**Avis délibéré de la mission régionale  
d'autorité environnementale  
Hauts-de-France  
sur le projet de centrale photovoltaïque sur la commune  
d'Alaincourt  
(02)**

n°MRAe 018690/A P

AVIS DÉLIBÉRÉ n° 018690/A P adopté lors de la séance du 28 juillet 2026 par  
la mission régionale d'autorité environnementale Hauts-de-France

Figure 2: Plan masse du projet, étude d'impact page 48

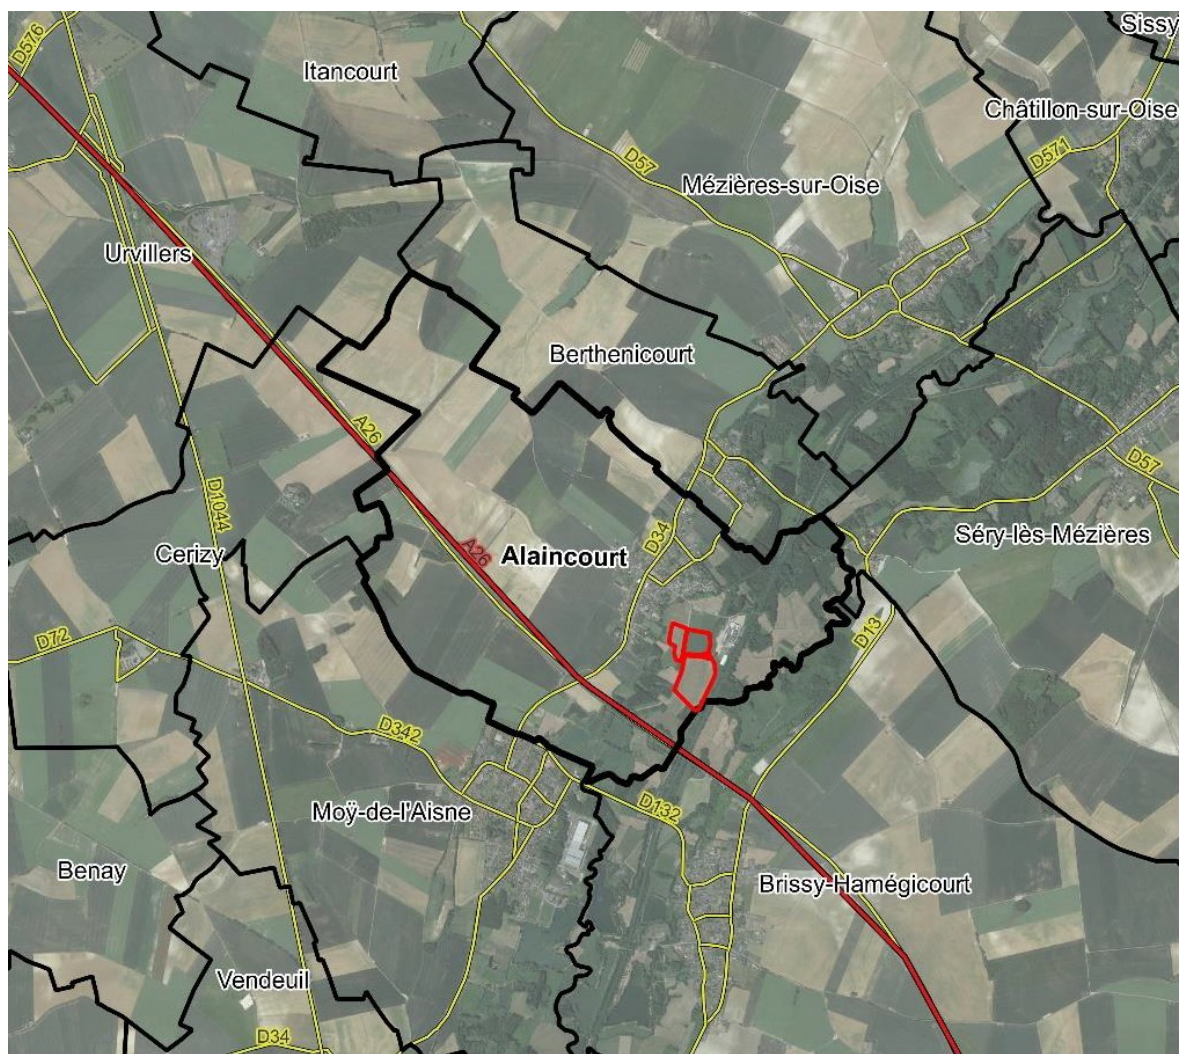
L'installation des 9 207 modules photovoltaïques couvrira une surface de 2,43 hectares. Les structures porteuses des panneaux photovoltaïques - les tables - seront alignées avec un espacement inter-rang d'environ 2,5 mètres, et inclinées à 15°. La hauteur maximale du bord supérieur des tables sera de 3 mètres et la hauteur minimale du bord inférieur sera de 1,1 mètres. Une technologie de panneaux de type silicium monocristallin est privilégiée mais pourrait évoluer.

Le projet est localisé en bordure de l'Oise sur des prairies, potentiellement humides.

L'installation des 9 207 modules photovoltaïques couvrira une surface de 2,43 hectares. Les tables seront alignées avec un espacement inter-rang d'environ 2,5 mètres. La hauteur minimale du bord inférieur sera de 1,1 mètres.

- *d'étudier l'impact des panneaux photovoltaïques sur la flore présente dans la parcelle ;*
- *d'étudier des solutions alternatives pour diminuer les impacts sur la flore, comme l'augmentation de la distance inter-rangées et/ou de la hauteur des tables .*

Le taux de couverture des panneaux sur la parcelle est supérieur à 50 % et la hauteur minimale des tables est inférieure à 1,20 mètre ce qui peut induire une altération temporaire ou permanente des fonctionnalités de la zone humide par assèchement.
